MINISTÉRIO DA INTEGRAÇÃO NACIONAL
PROJETO DE INTEGRAÇÃO DO RIO SÃO FRANCISCO
COM BACIAS HIDROGRÁFICAS DO
NORDESTE SETENTRIONAL

PROJETO EXECUTIVO - LOTE A

ESTUDO DE OTIMIZAÇÃO DE TRAÇADO DO EIXO DO
CANAL 1220 (CN15) DO PROJETO BÁSICO PARA O EXECUTIVO

885-MIN-ISF-NT-E3082
1210-NTC-1201-20-04-008
Agosto/2010
Rev 0

1220 - CANAL (CN15)
PLANTA E PERFIL
EST.6029+000 A 6084+002

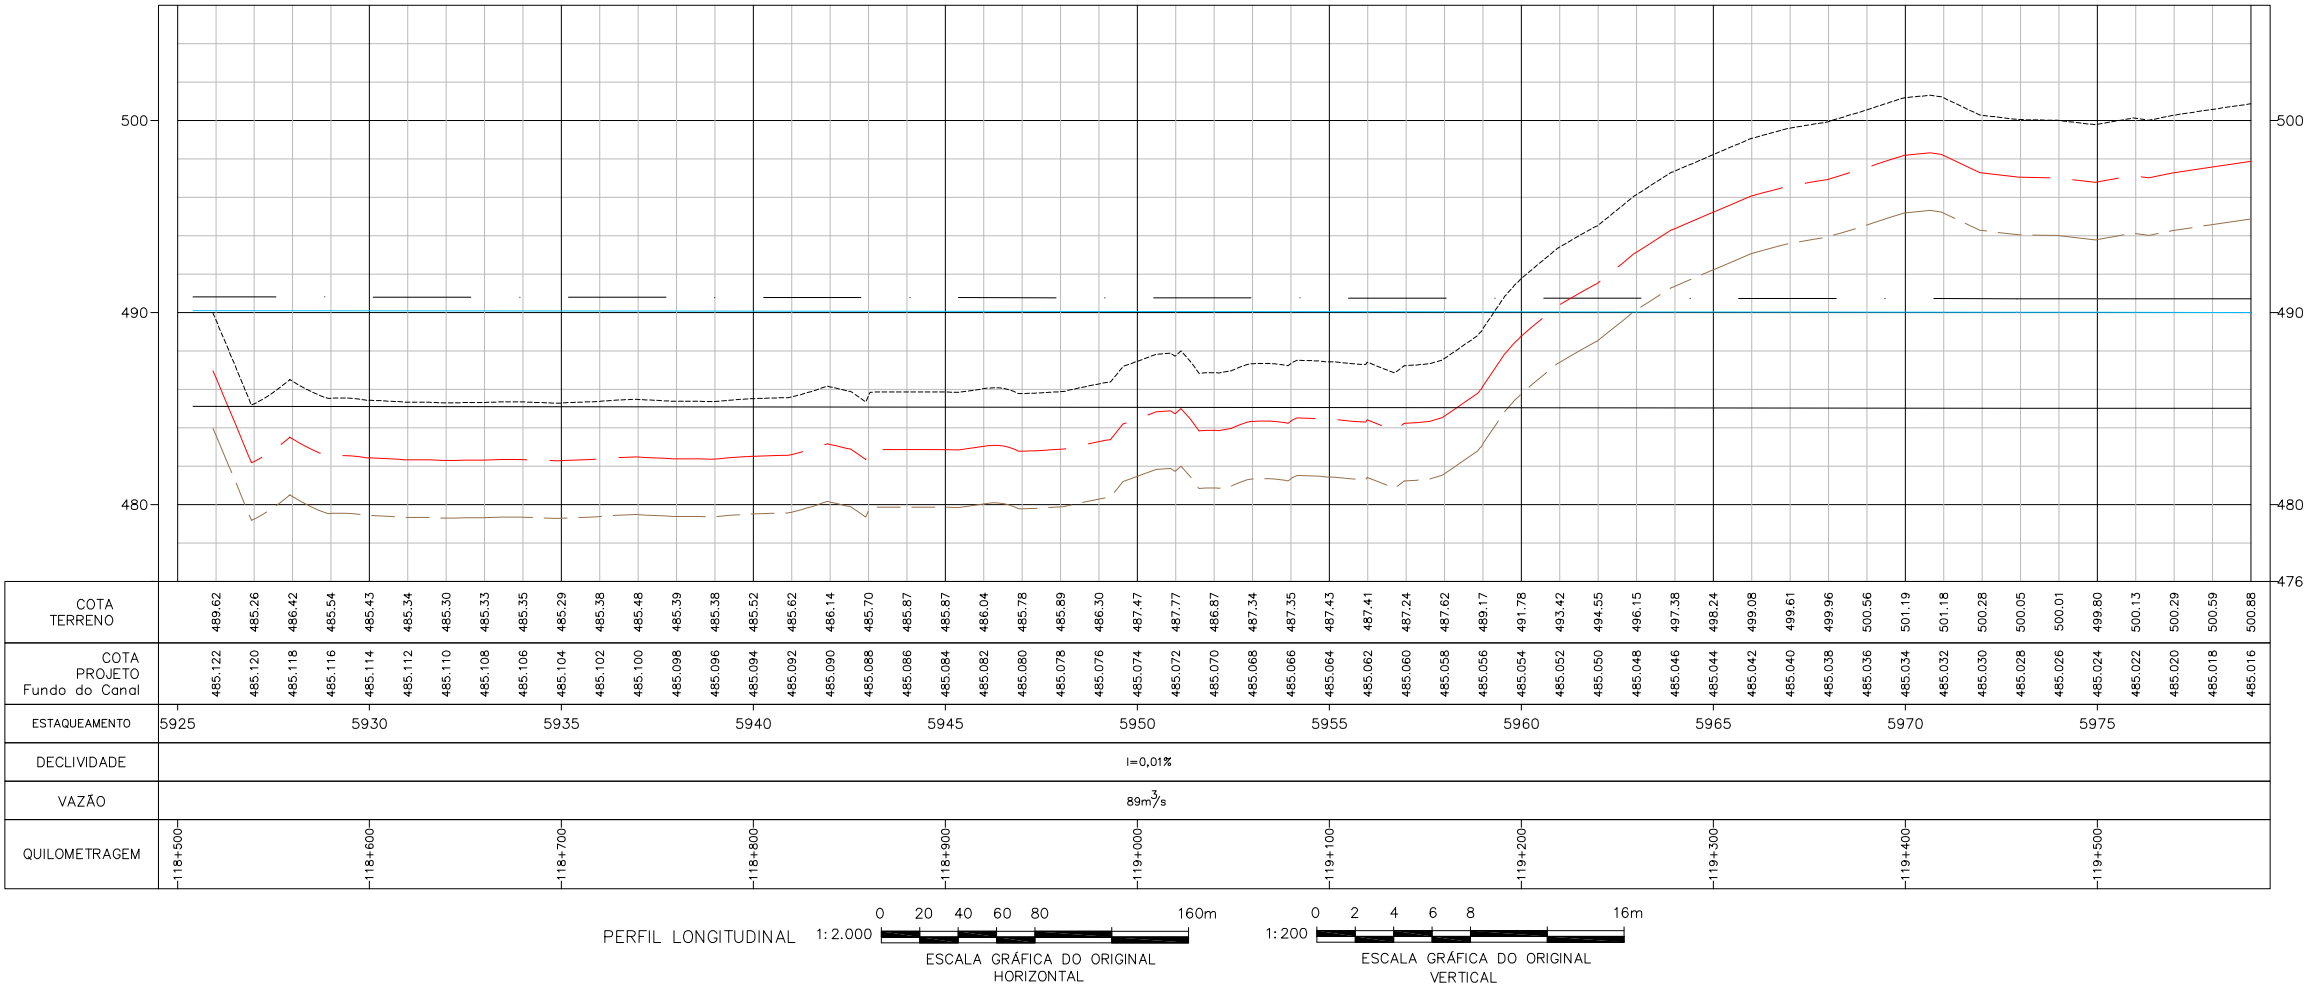
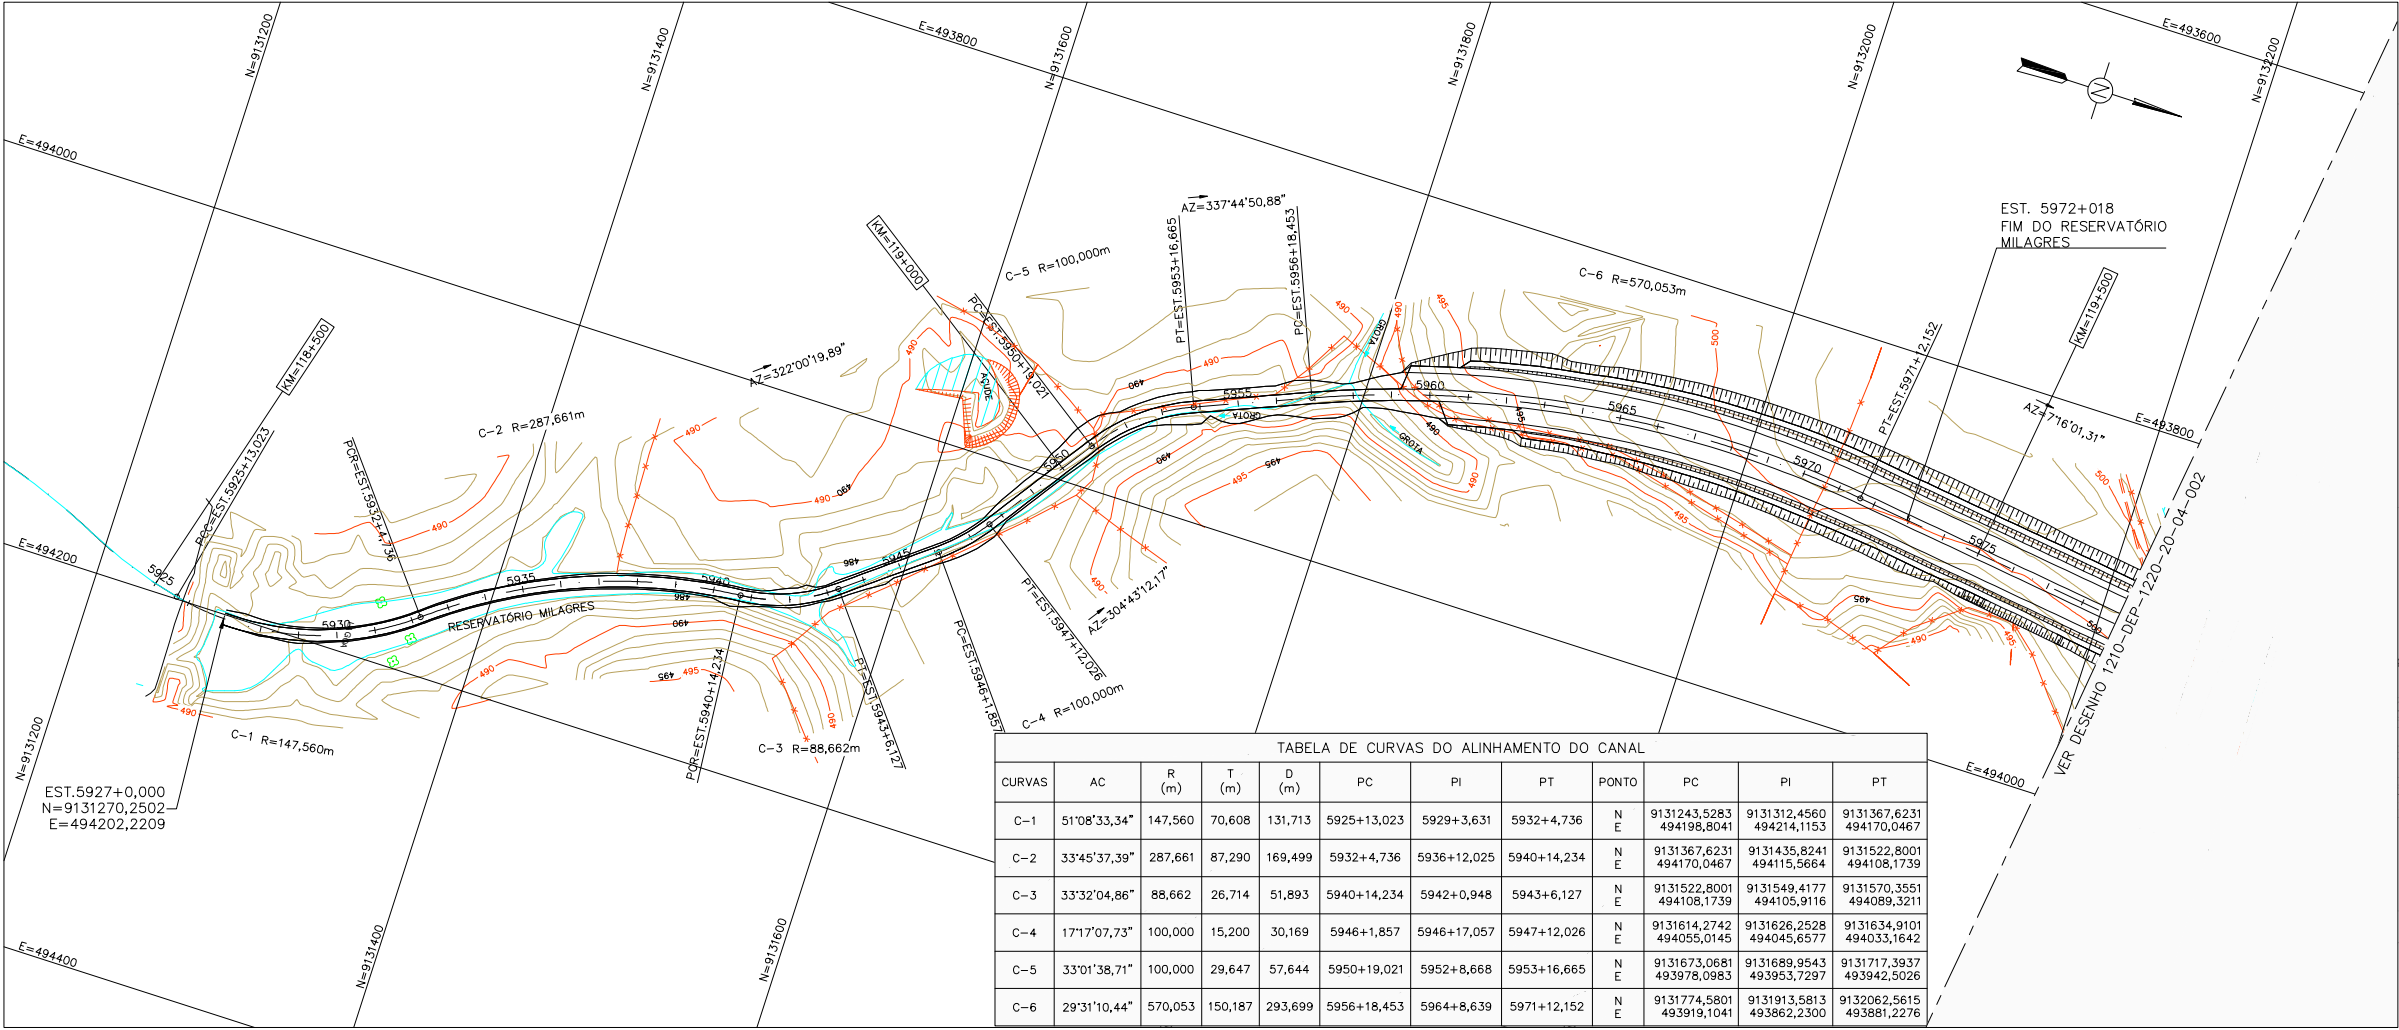
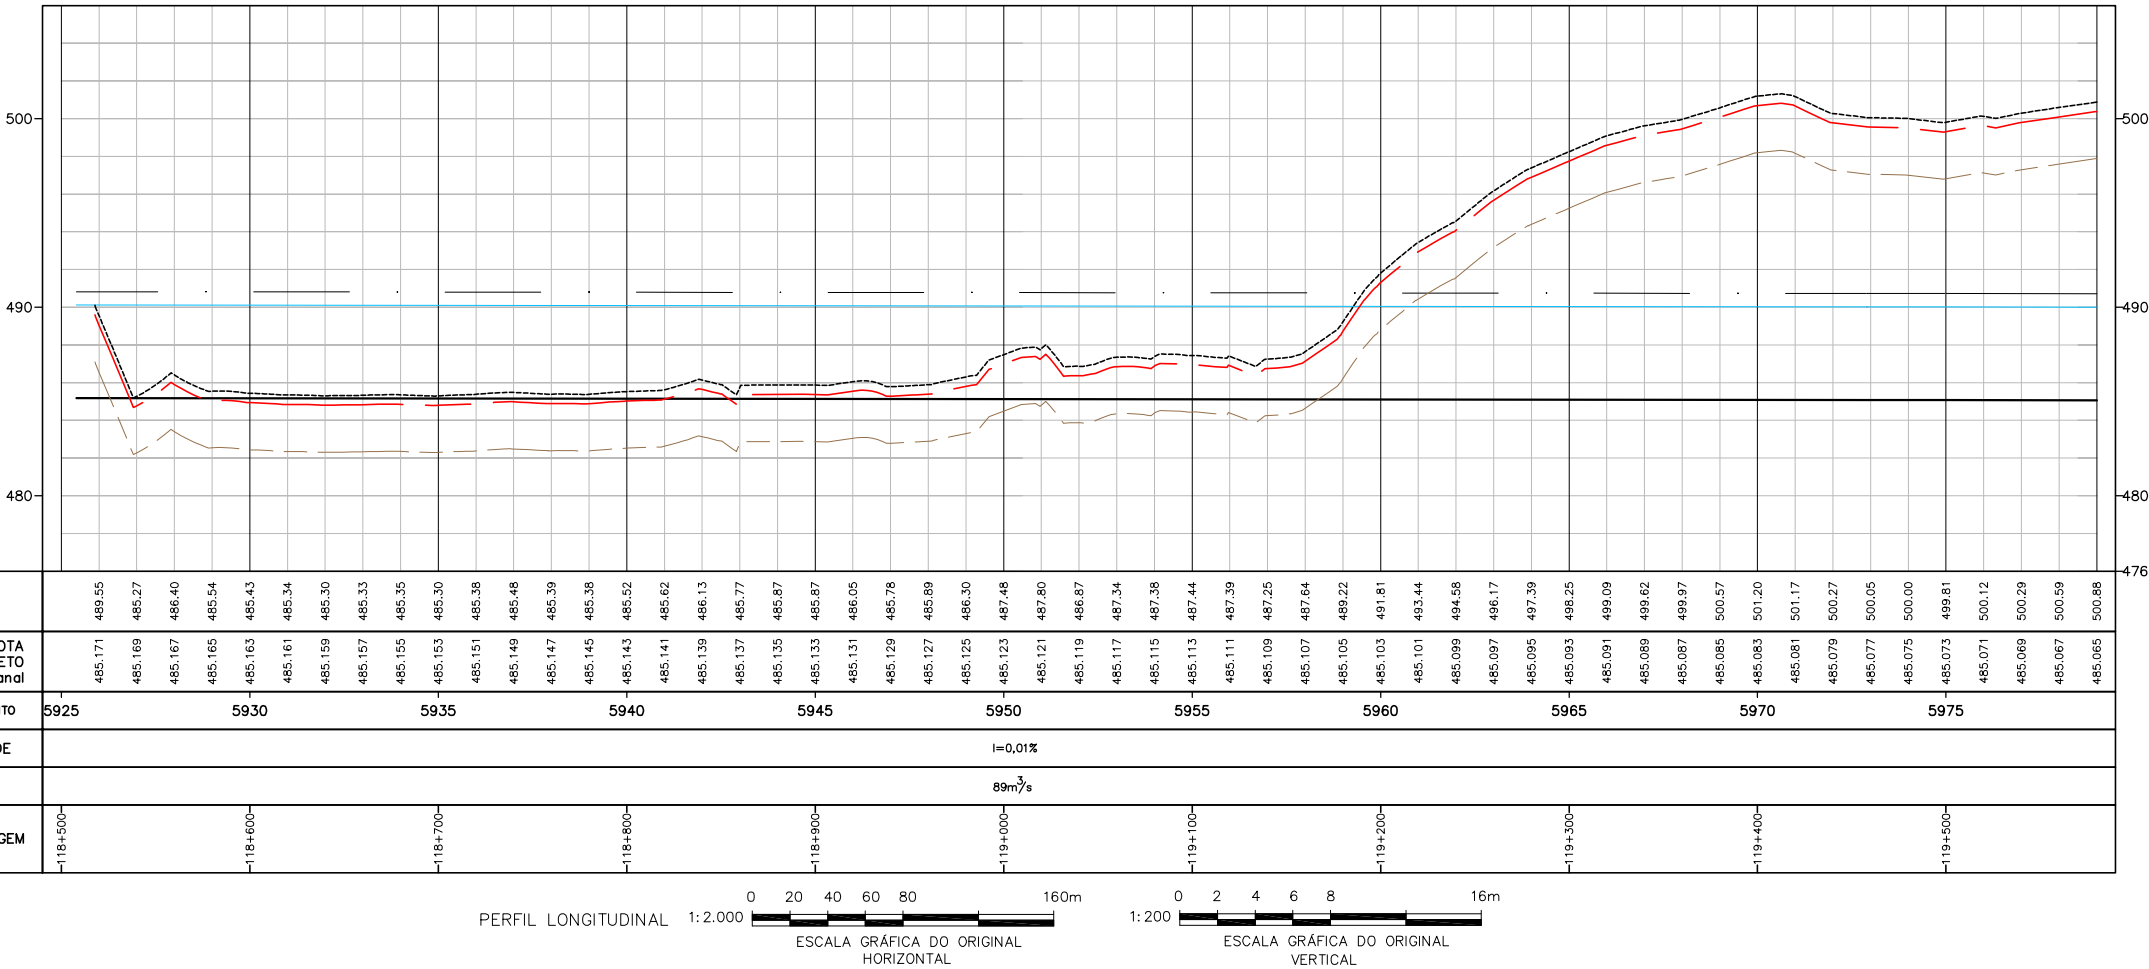
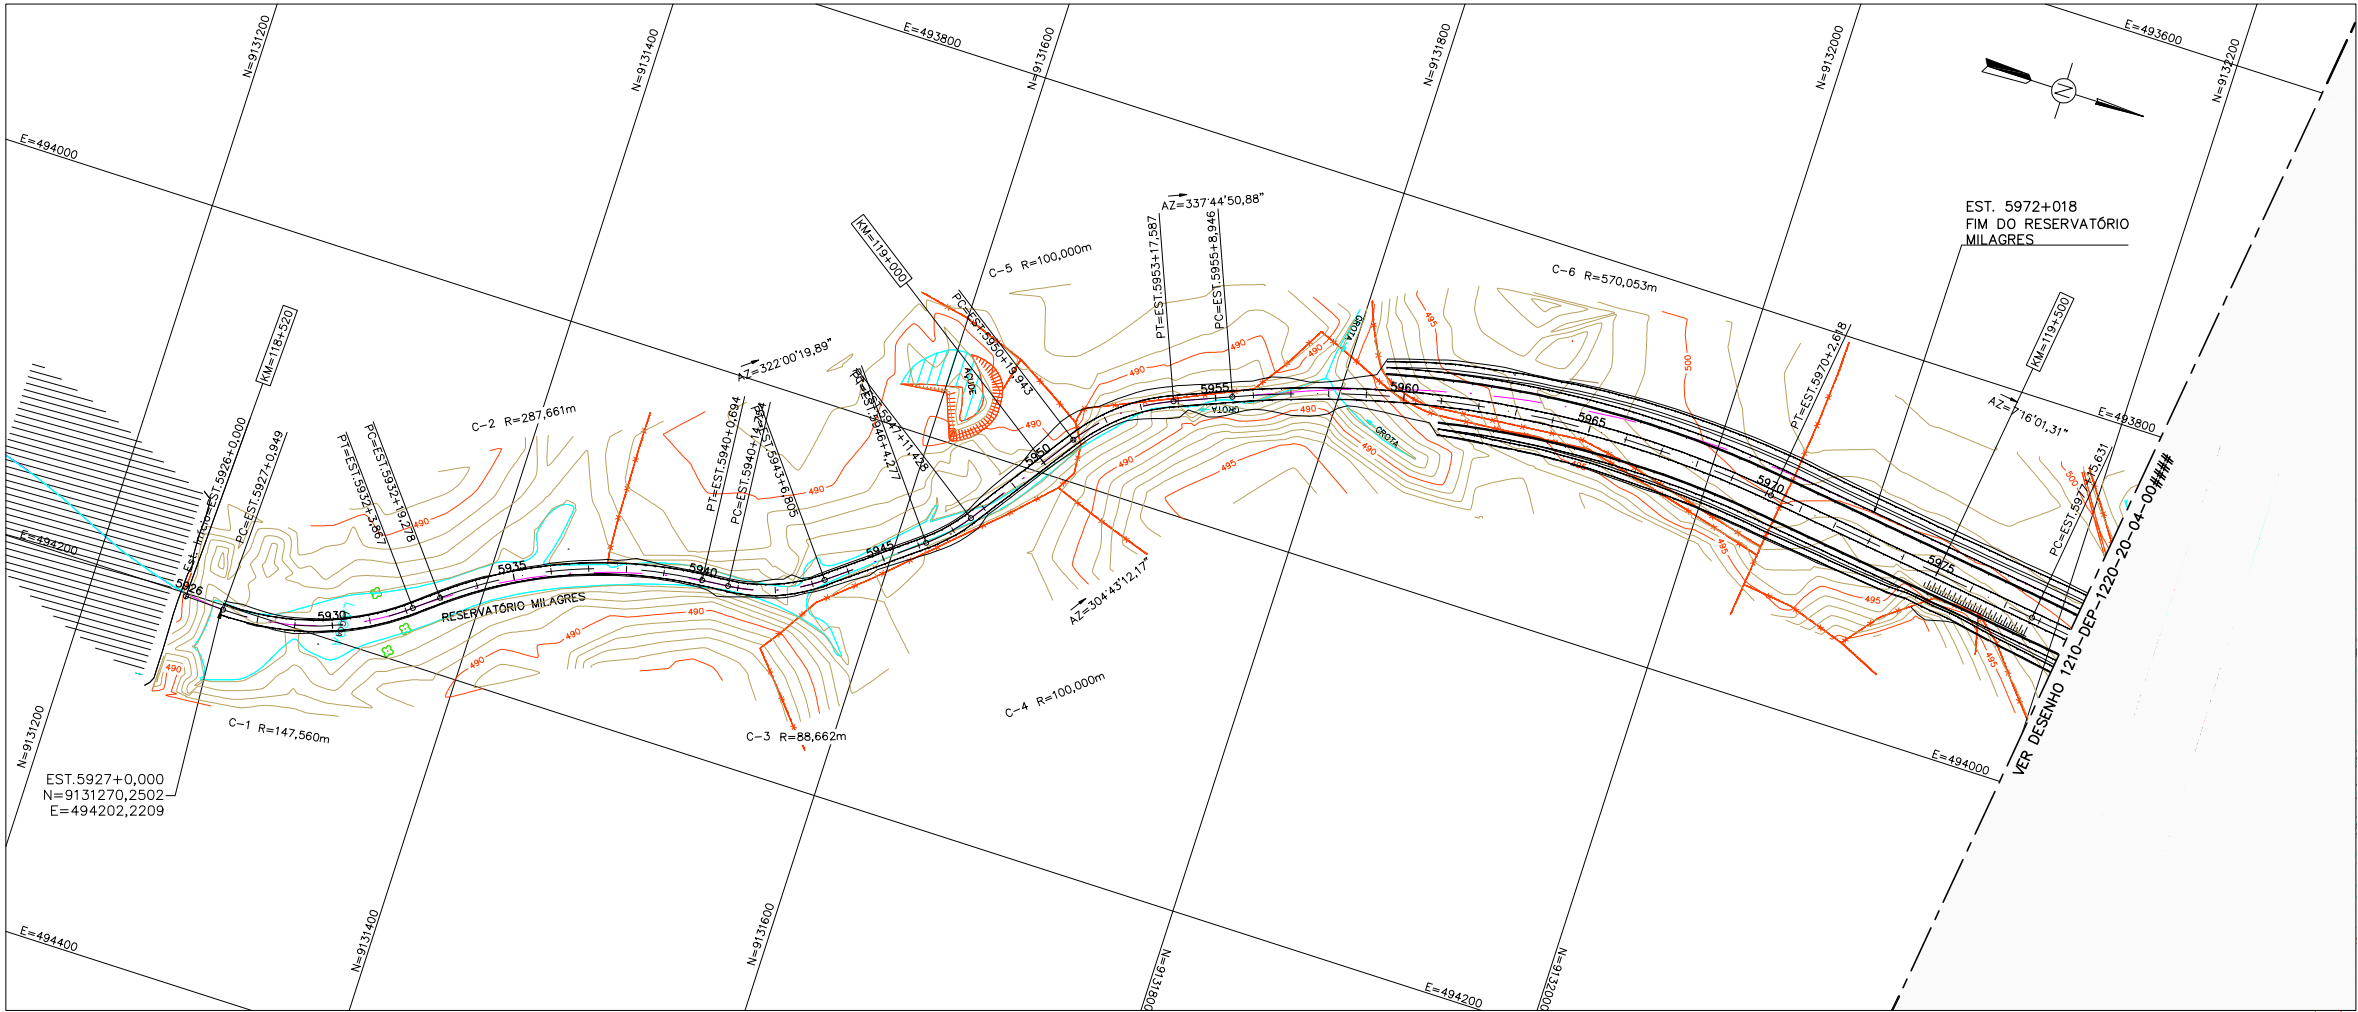
A alternativa escolhida, entre várias que foram estudadas para o trecho em questão (CN15), resultou em uma pequena mudança de eixo para a margem direita, buscando a diminuição de volumes, mantendo-se ainda dentro da faixa de obra desapropriada. O resumo dos volumes, antes e depois da alteração do traçado, está apresentado na Tabela 2.1 a seguir.

No Anexo IV estão apresentados os desenhos de planta e perfil e de seções do traçado original. E no Anexo V estão apresentados os desenhos de planta e perfil e de seções do traçado otimizado.

Diante dos resultados apresentados, tanto a diminuição da sobra de materiais quanto a economia na execução do trecho, foi decidida a alteração para o traçado otimizado.
